Oggetto: Osservazioni sull'integrazione documentale dello studio di impatto ambientale "Progetto di impianto di valorizzazione energetica di CSS – Centrale Termoelettrica di San Filippo del Mela. Proponente A2A Energiefuture SpA – Codice Procedura ID_VIP:3127

Oggetto: Valutazione di Impatto Ambientale dell'Impianto di Valorizzazione Energetica di CSS da realizzarsi presso la Centrale Termoelettrica esistente di San Filippo del Mela (Codice procedura ID_VIP: 3127) - OSSERVAZIONI alle INTEGRAZIONI

OSSERVAZIONI alle INTEGRAZIONI relative al progetto dell'Impianto di Valorizzazione Energetica di CSS da realizzarsi presso la CTE esistente di San Filippo del Mela

Riportiamo in particolare la Fig.4 dell'Adeguamento del PRGR, corrispondente ad uno scenario in cui la R.D. raggiunga gli obiettivi di legge del 65%:

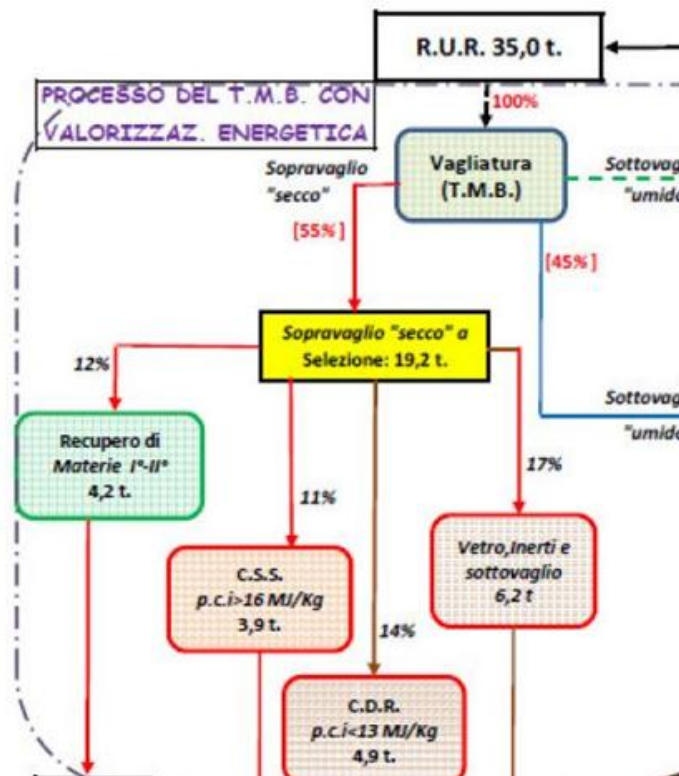
Come si può notare, la prevista produzione del cosiddetto CDR (ovvero del CSS-rifiuto) sarebbe del 4,9% in peso sugli RSU, corrispondente al 14% del RUR.

Prendendo come riferimento i dati ISPRA 2014 sulla produzione annua di RSU in Sicilia (2.342.220 t), tale frazione corrisponde a circa 115 mila t/a: una cifra assolutamente insufficiente ad alimentare l'impianto proposto.

Peraltro c'è da dire che non tutta la frazione combustibile così individuata rientrerebbe nelle classi di CSS idonee ad alimentare l'impianto, quindi la quantità disponibile sarebbe ancora inferiore.

Schema di flusso e bilancio di massa di un impianto TMB – cfr. D.M. 27 gennaio 2007

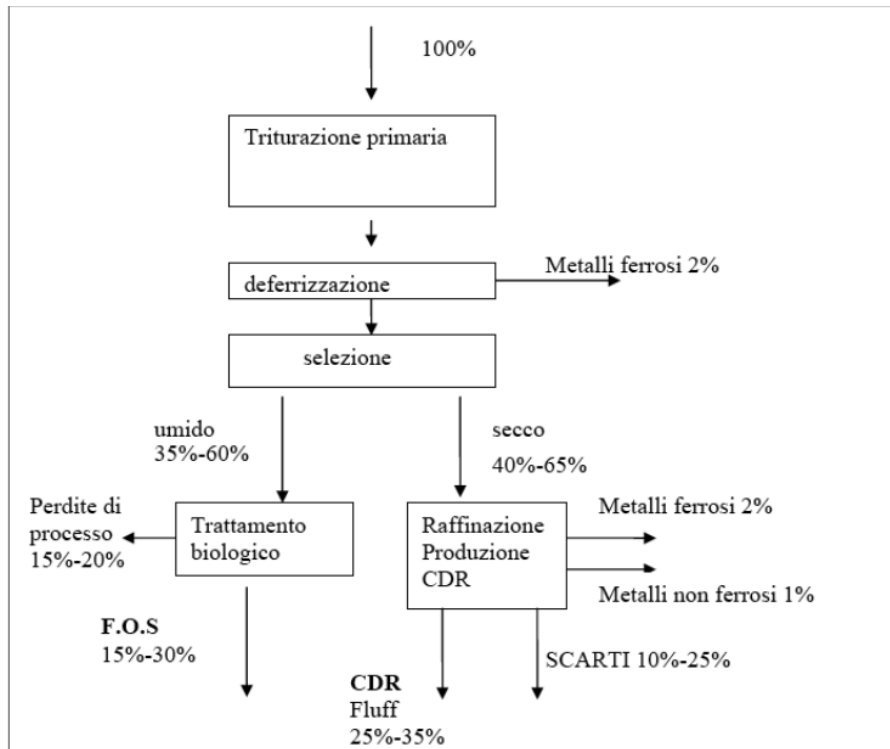
Si tratta ovviamente di uno schema datato, riportato in un DM non più in vigore, che non contempla né il recupero di materia, né una differenziazione della frazione combustibile (CDR) in CSS-Combustibile e CSS-rifiuto, che ovviamente non era prevista dalla normativa dell'epoca.

Uno schema che quindi sovrastima la percentuale di frazione combustibile producibile dal RUR. Ma nonostante ciò, tale percentuale, ovvero il 25-35%, rimane ben distante dal 75-90% di cui parla il proponente.
